**AVIS RELATIF À LA PROTECTION
CONTRE LES EVENTUELS EFFETS NOCIFS ET NUISANCES
PROVOQUÉS PAR LES RAYONNEMENTS NON IONISANTS
GÉNÉRÉS PAR DES ANTENNES ÉMETTRICES STATIONNAIRES**

Commune : HERSTAL - Exploitant : ORANGE

Référence exploitant : 192L1_4 / 30104L1_1 / 40104L1_1/50104L1_1

Rapport n° 2039 / 2025

Figure 1 : Vue en plan des lieux de séjour et des points de contrôle

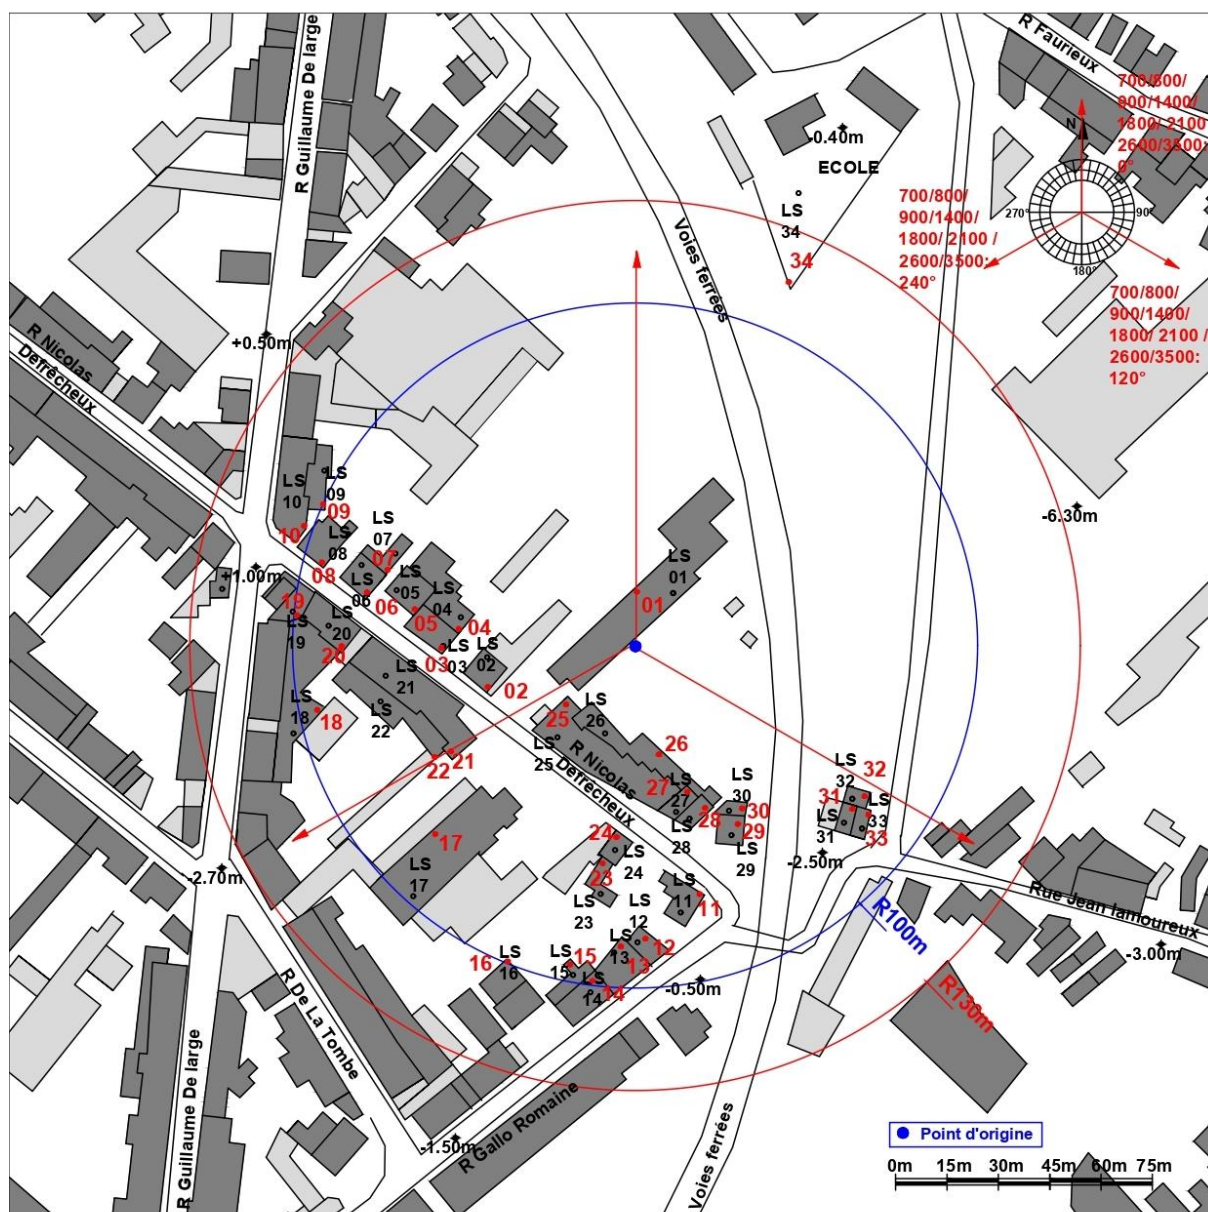
- le numéro du point de contrôle repris sur un des plans de la figure 1;
- le numéro du LS dans lequel se trouve le point de contrôle de la 1^{ère} colonne ;
- l'atténuation d'obstacle prise en compte pour le calcul de l'indice d'exposition dans le LS ;
- le résultat du calcul de l'indice d'exposition.

N° point de contrôle	LS	Atténuation (dB)	Indice d'exposition relatif à la limite par installation IE_i
21	LS21	3,0	0,859
27	LS27	3,0	0,781
28	LS28	3,0	0,640
31	LS31	3,0	0,621
29	LS29	3,0	0,611
32	LS32	3,0	0,559
33	LS33	3,0	0,526
34	LS34	0,0	0,472
17	LS17	3,0	0,374
24	LS24	3,0	0,355
20	LS20	3,0	0,347
30	LS30	3,0	0,314
18	LS18	3,0	0,286
3	LS03	3,0	0,275
11	LS11	3,0	0,268
6	LS06	3,0	0,263
7	LS07	3,0	0,241
22	LS22	3,0	0,211
4	LS04	3,0	0,201
19	LS19	3,0	0,196
1	LS01	3,0	0,185
2	LS02	3,0	0,178
12	LS12	3,0	0,174
13	LS13	3,0	0,165
8	LS08	3,0	0,160
16	LS16	3,0	0,158
15	LS15	3,0	0,158
14	LS14	3,0	0,147
10	LS10	3,0	0,146
23	LS23	3,0	0,145
25	LS25	3,0	0,133
5	LS05	3,0	0,132
9	LS09	3,0	0,129
26	LS26	3,0	0,054

En ce qui concerne les antennes de l'installation mentionnées dans le tableau 1, la distance maximale à laquelle la limite pourrait être atteinte, à l'extérieur, est égale à 91,6 m. S'il n'y a pas de LS à une distance inférieure, les antennes respectent forcément la limite d'immission.

Dans le cas des LS situés à l'intérieur des bâtiments, une atténuation d'obstacle est prise en compte et il en résulte que la distance maximale à laquelle la limite pourrait être atteinte se réduit à 65,0 m.

Les résultats de l'évaluation décrite au paragraphe 4 indiquent que les antennes émettrices stationnaires de l'installation faisant l'objet du présent avis ne produisent pas, dans un lieu de séjour, un rayonnement électromagnétique maximum supérieur aux limites fixées à l'article 4 du décret.

Figure 2 : Vue en plan des installations d'antennes dans un rayon de 300 mètres autour de l'installation faisant l'objet de la demande d'avis

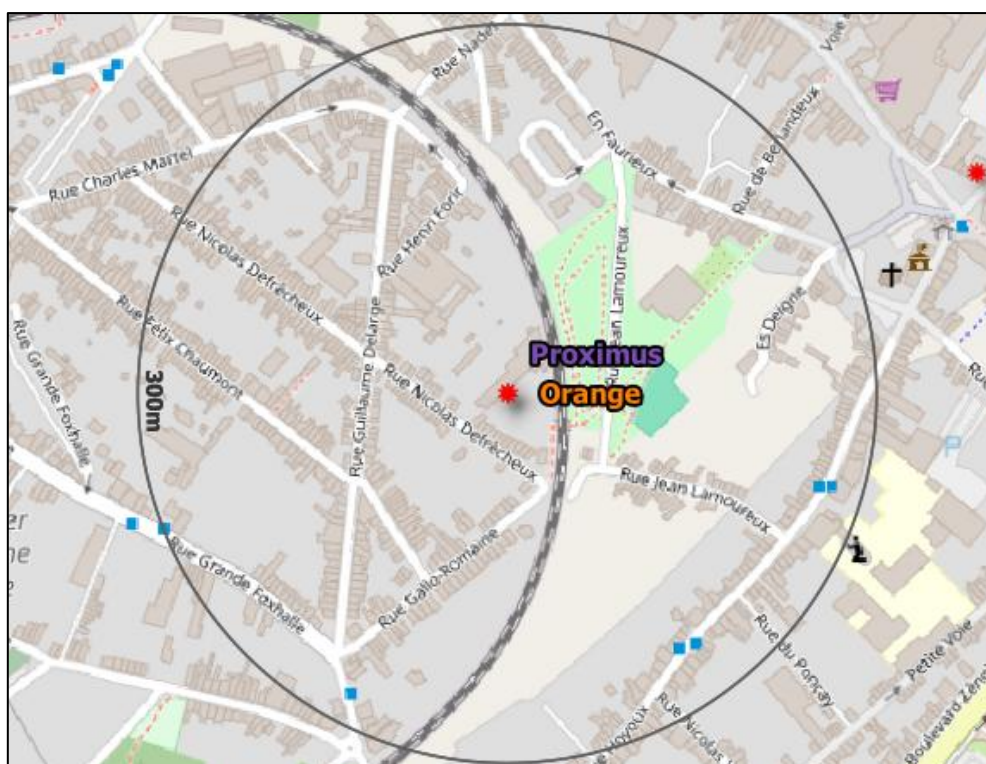
Le plan en projection verticale de la figure 2 indique la localisation des installations d'antennes émettrices stationnaires visées par le décret et situées dans un rayon de 300 mètres autour de l'installation référencée dans le paragraphe 2 et localisée au centre du cercle. Les données de localisation de ces antennes et les avis correspondant sont accessibles via le cadastre en ligne des antennes émettrices stationnaires⁸. Les installations prises en compte dans l'évaluation du respect de la limite cumulative sont les installations d'antennes émettrices déclarées en service par l'exploitant à la date du présent avis, à l'exception de l'installation référencée dans le paragraphe 2 et éventuellement d'autres installations ayant fait l'objet d'une demande d'avis à la même date et qui sont situées à l'intérieur de la zone de 300 mètres de rayon.

- a) il y a au plus 4 installations d'antennes émettrices stationnaires présentes dans la zone d'évaluation de 300 mètres de rayon représentée dans la figure 2, y inclus l'installation référencée dans le paragraphe 2 : la limite cumulative définie à l'article 4, §2 du décret est nécessairement respectée dans les lieux de séjour à l'intérieur de la zone d'évaluation de 300 mètres de rayon ;

- b) il y a exactement 5 installations d'antennes émettrices stationnaires présentes dans la zone d'évaluation de 300 mètres de rayon représentée dans la figure 2, y inclus l'installation référencée dans le paragraphe 2 et il existe, pour 3 ou 4 de ces installations, un avis attestant le respect de la limite abrogée de 3 V/m : la limite cumulative définie à l'article 4, §2 du décret est nécessairement respectée dans les lieux de séjour à l'intérieur de la zone d'évaluation de 300 mètres de rayon ;

- c) dans tous les autres cas, il a été vérifié que la limite cumulative définie à l'article 4, §2 du décret n'est pas dépassée dans les lieux de séjour sur base du nombre d'installations localisées dans la zone d'évaluation de 300 mètres de rayon représentée dans la figure 2, de leur localisation ainsi que des données inscrites dans la figure 1 et au paragraphe 4 du présent avis et dans les avis attestant le respect de la limite par installation ou de la limite abrogée de 3 V/m relatifs aux autres installations reprises dans la figure 2.

Compte tenu des considérations ci-dessus, il apparaît que l'intensité du rayonnement électromagnétique généré, dans les lieux de séjour situés dans un rayon de 300 mètres autour de l'installation référencée dans le paragraphe 2, par l'ensemble des antennes émettrices stationnaires de l'ensemble des exploitants du même site d'antennes émettrices stationnaires respecte la limite fixée à l'article 4, § 2 du décret.
